Referència: 1997

Denominació: Tapa 7 ml recte

Data de l'informe: 13/04/2021

Motiu informe: 4r informe de la prova de motlle nou de la tapa 7 ml RECTE – 6 figures –

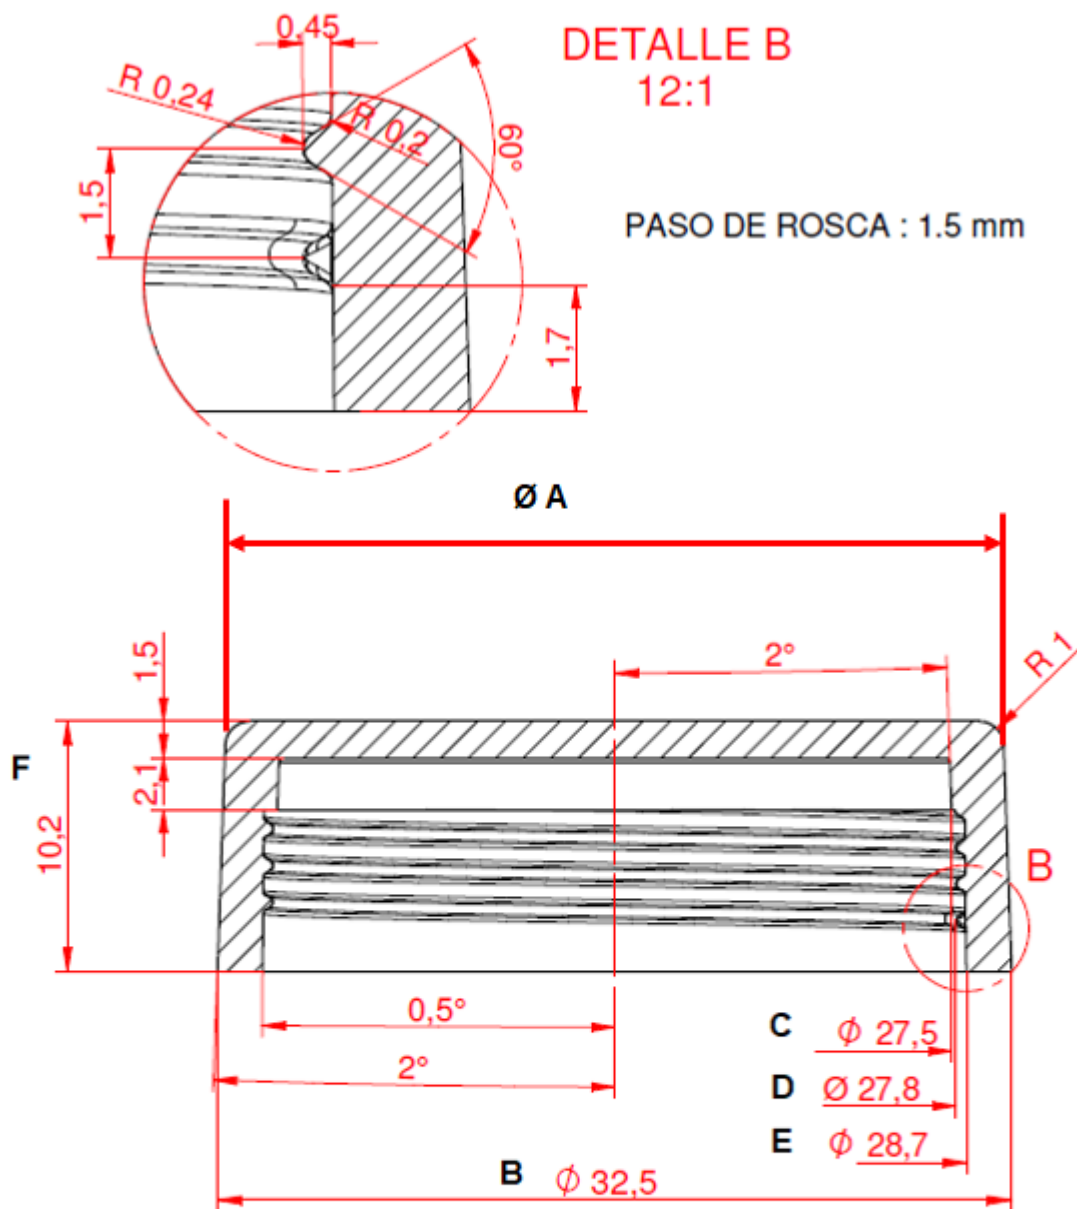
REFERÈNCIA	DENOMINACIÓ			
M-1997	TAPA DE 7ml 6cv			
DATA SORTIDA	DATA ENTRADA	MOTIU REPARACIÓ/MODIFICACIÓ	REPARACIÓ /MODIFICACIÓ EFECTUADA	INTERN PAKMOL
	15/04/2021		Manuel Serrano 15/04/2021 Respecto al ruido de apertura del molde se ha suavizado el ajuste de los conos retrasando 0.10 las camisas roscadas, el ruido viene provocado por el esfuerzo al que estaba sometido el molde por el ajuste de los conos en los casquillos de expulsion. Enrasamos noyo central fijo (Antigros) con camisa rotativa con el proposito de evitar o minimizar la marca circular que aun se nota en la superficie vista. Rectificamos 0,015 los postizos de las cajas para evitar la marca de inicio de rebaba en salida de gases. Reducimos alojamiento de disco en Ø 0.08. Reparamos fuga de agua en postizos Nº5 y comprobamos el resto. La rebaba en la boca de la piezas debemos intentar hacer lo posible por monimizarla con parametros de inyeccion pues el cierre entre caras esta comprobado y es absoluto, esta tocado cara con cara y el canto de la figura es completamente vivo, en el molde no se puede ganar mas ajuste. Intentare estar presente en proxima prueba	PAKMOL

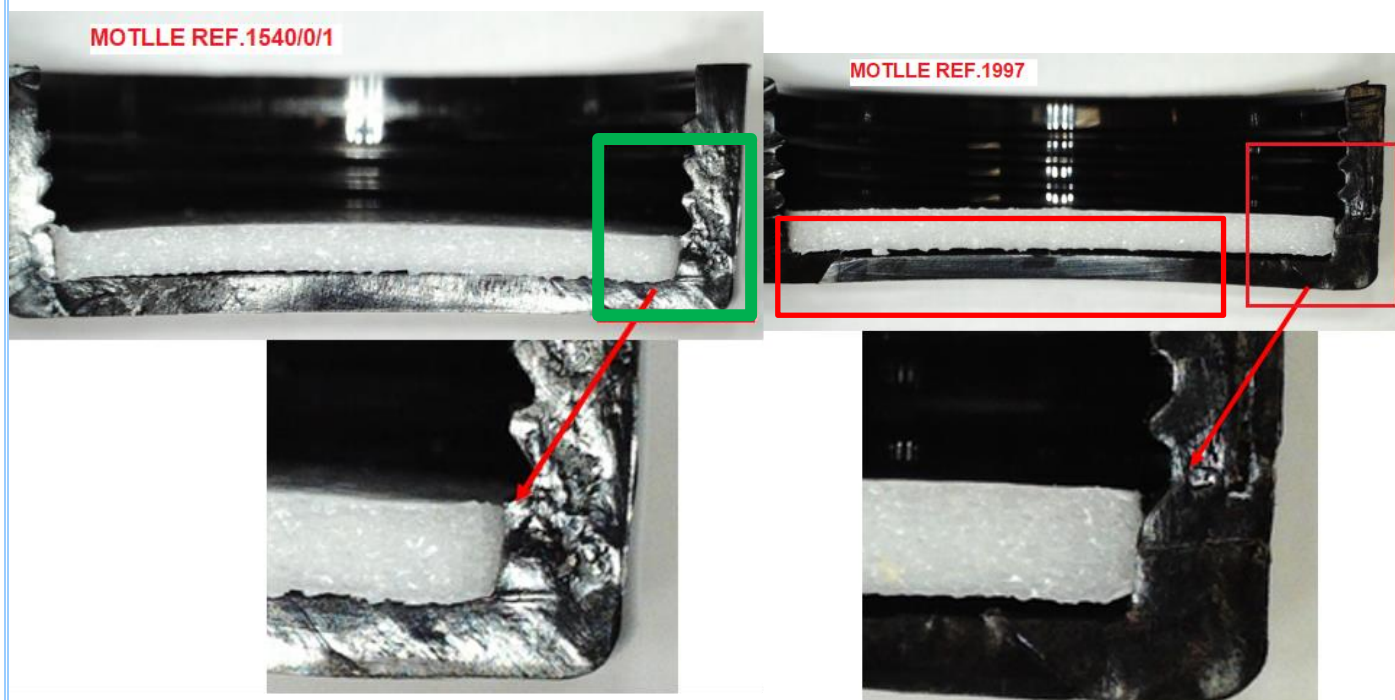
En el plànol actualitzat, no surt el que fins ara, era el diàmetre (A). En aquest, si que hi ha el de diàmetre de la boca (B).

Les proves son s'ahir a la tarda, encara no fa les 24 hores de contracció. No tinc cap informe de si es van donar com a OK, o no.

La figura 4 i 5, amb algun tarro ara tornen a passar-se de rosca. La figura 6 es passa amb tots els tarros.

Els discs continuen caient. En la figura 6 sobretot.

Crec que el problema del disc, a part de el diàmetre de la zona del allotjament, el punt d'injecció crec que influeix negativament, i la paret del allotjament també es inferior a la que tenia el motlle ref.1540/0/1.

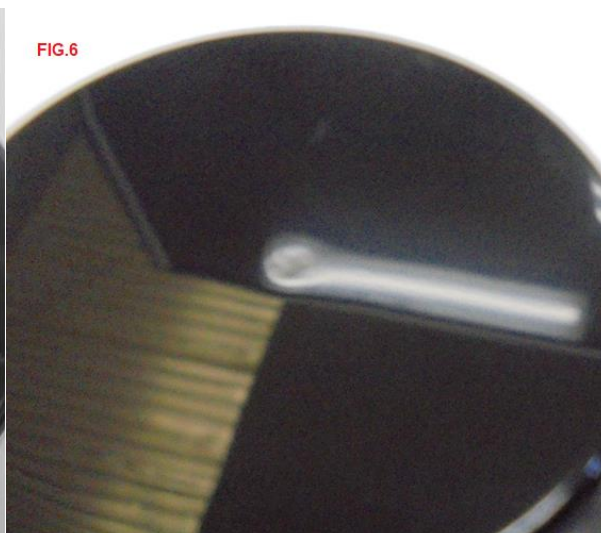
En la foto del motlle nou ref.1997, es veu que el disc no acaba de queda pla.

1- Aspecte: NOK

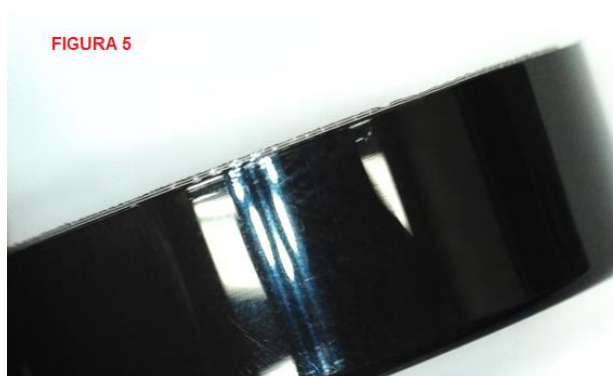
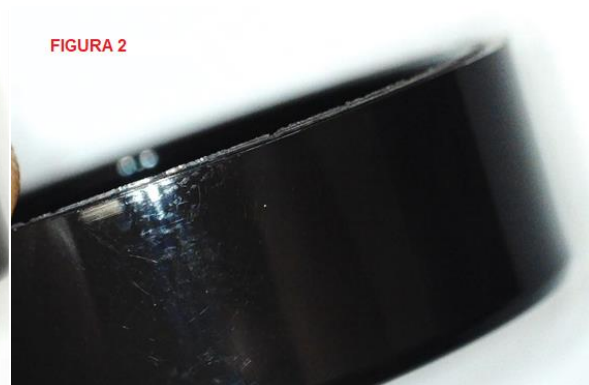
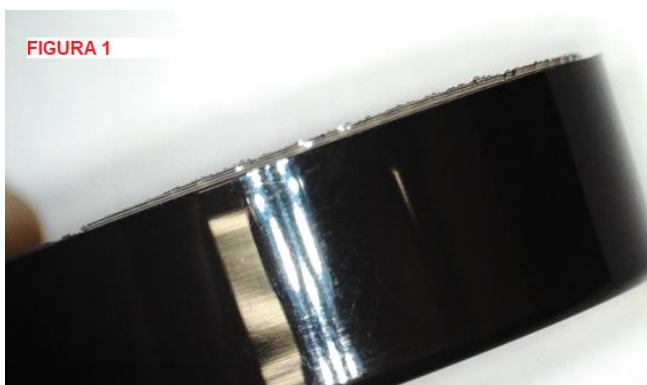
Els punts injecció per la part de sobre, han millorat, ara queda una mica de retxup.

- Encara tenen rebava boca, figures més i figures menys.

- També segueix sortint uns punts d'injecció llargs i com he dit, pot influir a l'hora de posar el disc.

- De les mostres d'ahir, també he trobat alguna figura 6 amb la rosca xafada:
